志賀原子力発電所 原子力事業者防災業務計画の修正について

原子力災害対策特別措置法第7条（原子力事業者防災業務計画）に基づき、「志賀原子力発電所原子力事業者防災業務計画」の修正要否を検討した結果、以下のとおり修正を実施します。

志賀原子力発電所 原子力事業者防災業務計画 修正前後比較表 (案)

別表-1.3 E R S S 伝送項目 (1 / 2)

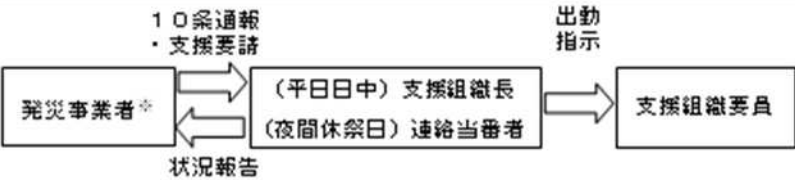
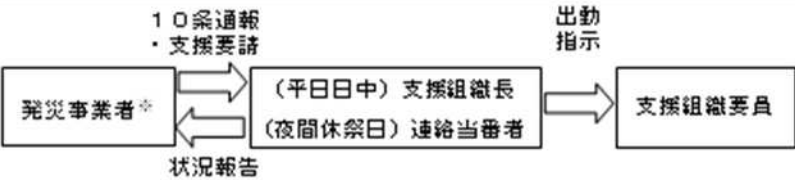
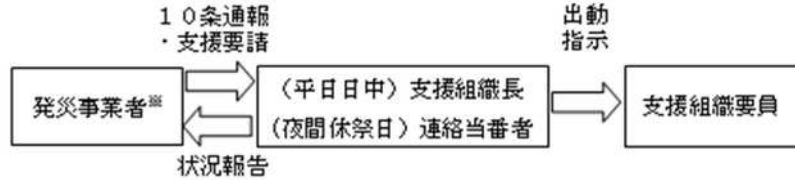
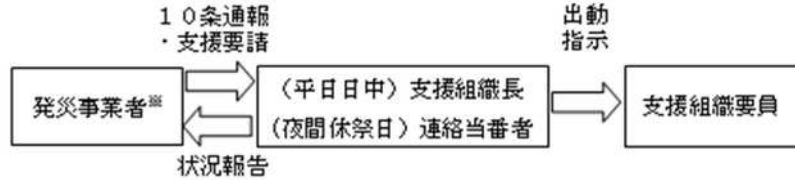
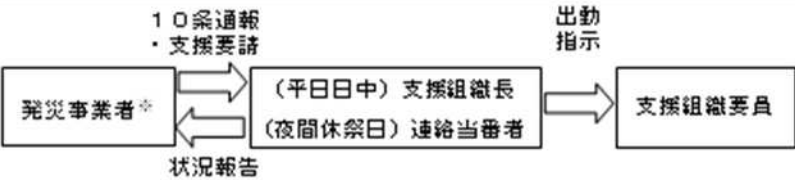
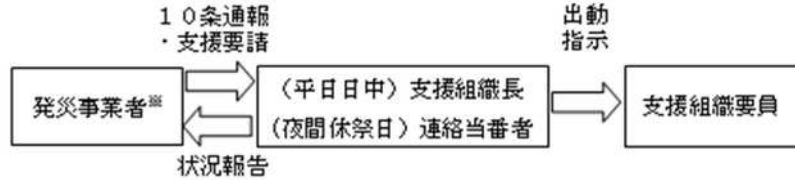
別表番号の変更
